◆再論点整理：“虚偽”と“詭弁”の女川2「有毒ガス防護」！◆

東北電力は2月19日、女川2号機の再稼動を今年9月とすることを公表（4.30時点では変更なし）。これは、6月までに、懸案だったサプレッションプール耐震補強工事やケーブル火災防護対策工事が完了する見通しとなり、既に「新規制基準適合性」に係る2013.12.27付け原子炉設置変更許可申請（2020.2.26許可）、その後の工事計画・保安規定変更の一連の手続き（2021.12.23認可、2023.2.15認可）や地元同意が全て終了しているためです。

<2024. 5. 9 仙台原子力問題研究グループ I >

図5 7月12日の作業時のランドリ系沈降分離槽の状況（推定）

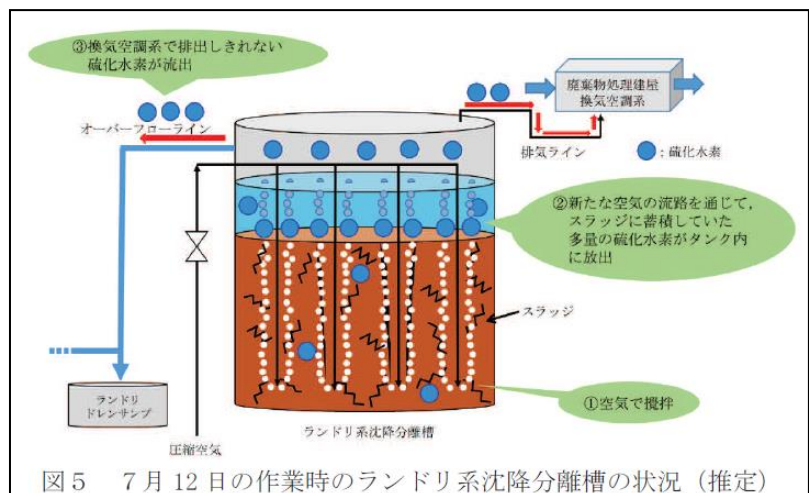
さて、事故について東北電力は、1号機ランドリドレン処理系の「沈降分離槽」で、②沈澱していたスラッジ（汚泥）中に「多量に蓄積」していた硫化水素が、事故当日の空気注入時に「多量に放出」（●●●●●）されたため、③「換気空調系（排気能力●●●：右）で排出し切れない硫化水素」（●●●●●：左）」が、ランドリドレン処理系を1・2号機間で設備共用するためのオーバーフローライン・接続配管を逆流し、2号機へ流出してしまつたと、繰り返し説明しています（現在も撤回せず！）

でも、事故の“真の原因”は、事故当日、換気空調系の排気可能速度 $700 \text{ m}^3/\text{h}$ はそのまま、通常時 $434 \text{ m}^3/\text{h}$ の 2倍の圧力 = $868 \text{ m}^3/\text{h}$ の圧縮空気を注入（30分間）したという“単純な作業計画ミス”だったことが、宮城県等地元自治体の開示資料【2021.11.15立入調査の確認票】から明らかになりました（東北電力は未だにそれらデータを非公表！）。

そのような「注入速度・換気速度のアンバランス」によって注入空気自体をそもそも‘排気し切れず’（しかも、スラッジから発生した「硫化水素●」は微量：後述）、排気し切れなかった注入空気（硫化水素含有）の一部（ $84 \text{ m}^3/30 \text{ 分間}$ ）が「接続配管」を逆流し（“作業計画不備”で隔離弁も開けたまま）、2号機制御建屋2階へ流出してしまつたという、ある意味で「特異」（1号機の硫化水素⇒2号機で労災発生）かつ「単純」な事故だったので。<*単純ミス・計画不備が原因となると、作業を計画した東北電力が「労災事業所」として何らかの不利益が生じたり労災賠償責任を課されるため、予見不可能な「多量蓄積」>

そして、硫化水素の致死濃度は「700ppm 以上」とされ【厚生労働省HP資料】、幸い7名全員が死亡せずに中毒症状で済んだ事実に鑑みれば、流出・吸引した硫化水素濃度はせいぜい「100ppm（1万分の1）レベル」と推測され、すると、30分間の空気注入量434m³に対し、スラッジから放出された硫化水素は、単純計算でその1万分の1の「0.0434m³＝約43L（リットル）」（物質質量で約2mol）でしかありません。それを、硫化水素が「多量放出」されたため‘排出し切れず’というのは、完全な「虚偽説明」でしかないことは明らかです。

図6 2号炉制御建屋への硫化水素流出のメカニズム（推定）

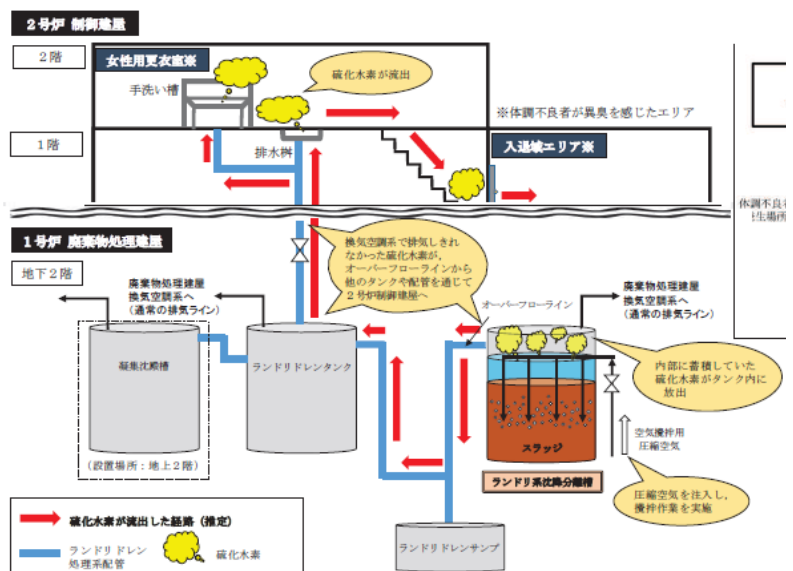
ところで、福島原発事故後の“安全思想”は「経済性より安全性優先」で、‘予測できる危険性は費用を惜しまず予め解消（完全ゼロ）する’ことです。それに従えば、「（沈降分離槽を放出源とする）硫化水素の2号機への流入」を「完全ゼロ」にする根本的再発防止策は、流入経路自体を断ち切ることで、すなわち1・2号機間のランドリドレン処理系の共用を解消（＝2号機で処理設備新設）し、接続配管【2022. 4. 8 別紙 1 1（237 枚目）】：

図中央の上向き矢印の付された配管】を撤去すればいいことは明らかです。

ところが、それにはやはり新たな「設置変更許可申請」などの諸手続き（+地元自治体との協議・同意も）が必要で、さらに現実には2号機原子炉建屋には処理設備新設のスペースもないため、東北電力は（それを支援する規制委も）上記根本対策には一切言及しようとしません。

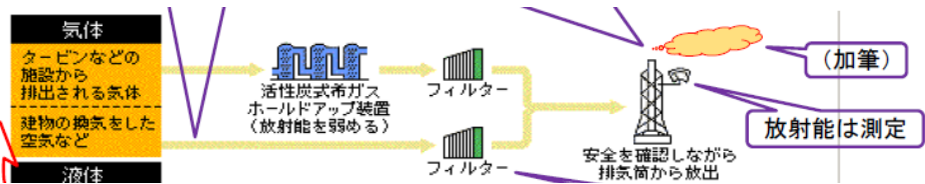
具体的には、換気空調系から排気される沈降分離槽由来硫化水素（7.12 事故時は空気注入量2倍＝2倍希釈後の流出なので、従前の曝気作業時の排気濃度は2倍の200ppm程度？）は、建物換気空気などの「気体放射性廃棄物」として1号機排気筒から環境中に全

量放出されますが（換気途中で希釈されても、放出される物質（モル数）は不変）、換気空気の処理系（図の下側の経路）には、放射性物質・微粒子除去用 HEPA フィルターは設置されているものの、硫化水素吸収用フィルター・中和用トラップ槽（アルカリ溶液）等を用意されていないため、これまでも／これから、硫化水素全量が排気筒から「無処理放出・たれ流し」され【東北電力HP「廃棄物処理概念図」に一部筆者加筆:2023. 12. 9 風の会学習会資料】、放出された硫化水素プルーム（図右上の加筆「雲」）は、幾分かは自然希釈されるとしても、敷地内にある2号機中央制御室の「外気取入口」<2022. 4. 8 別紙12（248 枚目）>に有害濃度のまま到達し、やはり硫化水素吸収用フィルターなどが設置されていない「外気取入口」から室内に取り込まれ、‘運転員全員が同時に吸引’してしまう危険性があることは明らかです（前述の「予期せぬ流入」と同様）。

このような危険性に対しては、「外気取入口」を「評価点」として、「評価点での濃度の有毒ガスが…制御室等内に取り込まれると仮定」し、「運転・対処要員の吸気中の濃度が評価されていることを確認する」という、『ガイド』「4.4 大気拡散及び濃度の評価」に準じた安全確認を行なうべきで、すなわち、1号機排気筒を放出源（固定源）として無処理放出された沈降分離槽由来硫化水素が拡散希釈後に「外気取入口」から室内に流入した場合、運転員の吸引濃度が「基準値 5ppm」を下回ることを確認することが必要で、現状では、無処理放出硫化水素の安全性（敷地内外ともに）は全く証明されていないのです。<*筆者の簡易試算（ガウスモデル）でも、有害濃度の硫化水素が「外気取入口」に到達する可能性が十分あることが示されます：『鳴り砂No.300、304』参照。>
